Délibération n°2025-CG-19

Avis simple n°02-2026 relatif à la demande d'autorisation d'occupation temporaire du domaine public maritime par l'Office de l'Environnement de la Corse/ Uffiziu di l'Ambiente di a Corsica sur la commune de Ruglianu.

Éléments techniques en vue de l’instruction d’un avis simple relatif à la demande d’autorisation d’occupation temporaire du domaine public maritime sur la commune de Ruglianu par l’Office de l’Environnement de la Corse/ Uffiziu di l’Ambiente di a Corsica (article L.334-4 du code de l’environnement).

Visa personnes référentes	Laurent RICQUIERS – Chef du service « opérations »
Visa directrice déléguée PNMCA	Maddy CANCEMI
Objet	Mise en place d'un balisage autour de la Réserve naturelle des îles du Cap Corse : 6 bouées installées sur des vis à sable dont 5 déjà présentes + bouées de subsurface + ligne de flotteurs installées du 01/06 au 30/09/2026. Surface totale : 16 m ² .
Service instructeur	DMLC – Marie-Paule BERARD
Référence dossier	02-2026
Date de réception	17/11/2025
Date de rédaction	18/11/2025

Document 1 : Plan de balisage de la RNIC

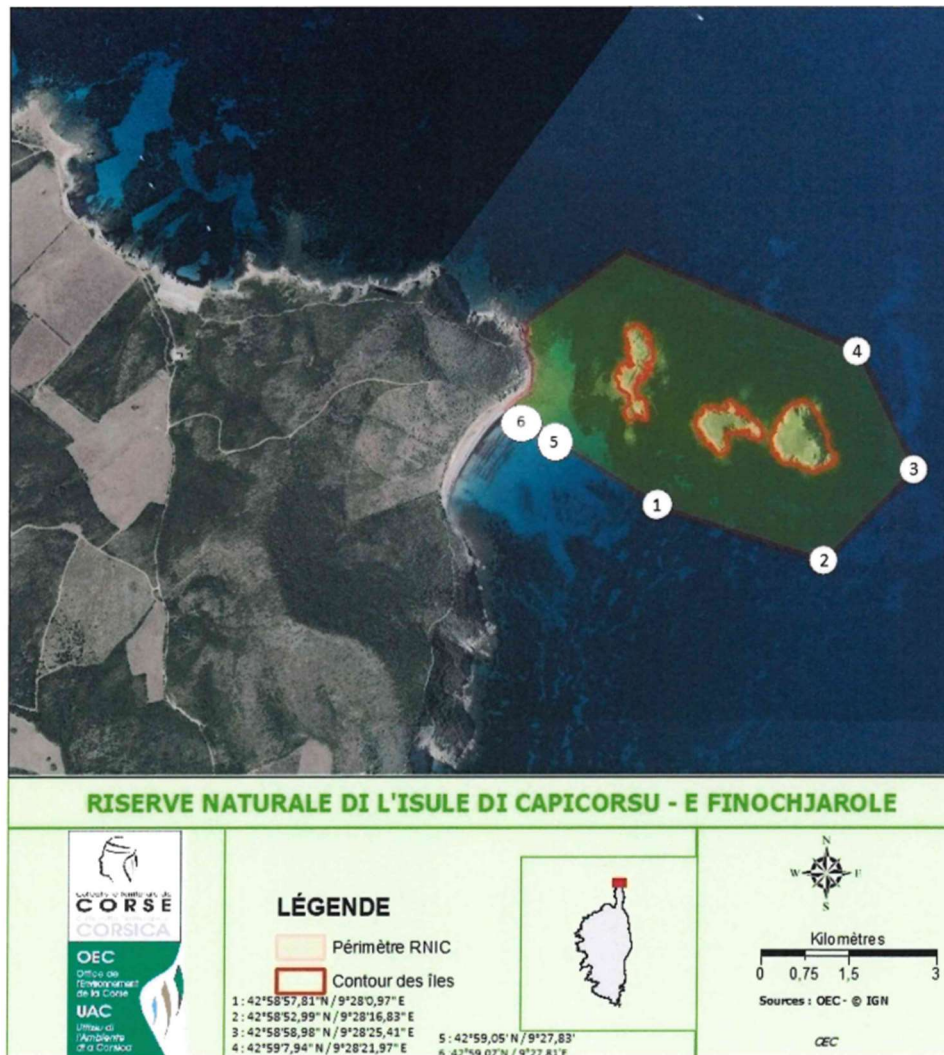
La demande d’AOT porte sur un renouvellement avec modification. Les travaux projetés prévoient le balisage maritime de la RNICC (doc.1) et comprennent l’installation du 1^{er} juin au 30 septembre 2026 de 6 bouées (doc.2) sur des vis à sable (soit 1 bouée de plus qu’en 2025), dont 5 sont déjà présentes, et de bouées de subsurface, pour une emprise en mer de 16 m² (soit 4 m² de plus qu’en 2025).

La mise en place d’une 6^{ème} bouée plus au bord est justifiée par le besoin de rendre le dispositif plus visible par les baigneurs. L’OEC souhaiterait également installer une ligne de flotteurs entre la 6^{ème} bouée et le bord à titre expérimental afin de rendre le dispositif plus visible par les usagers, limiter les infractions et mettre en sécurité les baigneurs en empêchant les navires de passer.

- S'agissant des dispositifs actuellement en place, cinq bouées reposent aujourd'hui sur des vis à sable. Il pourrait être attendu que la **sixième bouée soit installée selon le même principe**, afin d'assurer une homogénéité des systèmes et de limiter les impacts physiques sur les fonds marins.

- Il serait par ailleurs recommandé, si les conditions techniques le permettent, de **poursuivre l'utilisation de bouées de subsurface**, qui permettent de supprimer ou de réduire fortement le phénomène d'abrasion de la ligne de mouillage sur les biocénoses benthiques. Le **recours à un bout en remplacement d'une chaîne traditionnelle** pourrait également contribuer à limiter l'impact mécanique sur les habitats du fond.

- L'ensemble de ces prescriptions potentielles devra être examiné au regard de la **faisabilité technique du dispositif et des contraintes de sécurité maritime**, éléments qui devront être pleinement justifiés dans le cadre d'une autorisation.

- que l'ensemble des six bouées soit installé sur des vis à sable afin d'assurer l'homogénéité du dispositif et de minimiser les impacts sur les fonds marins,
- que les bouées de subsurface et les systèmes d'ancrage limitant l'abrasion soient privilégiés,
- que la ligne de flotteurs expérimentale fasse l'objet d'un retour d'expérience permettant d'évaluer son efficacité en matière de prévention des intrusions et de sécurité des usagers,
- que les impératifs de sécurité maritime soient pleinement intégrés dans la conception et la mise en œuvre du dispositif.
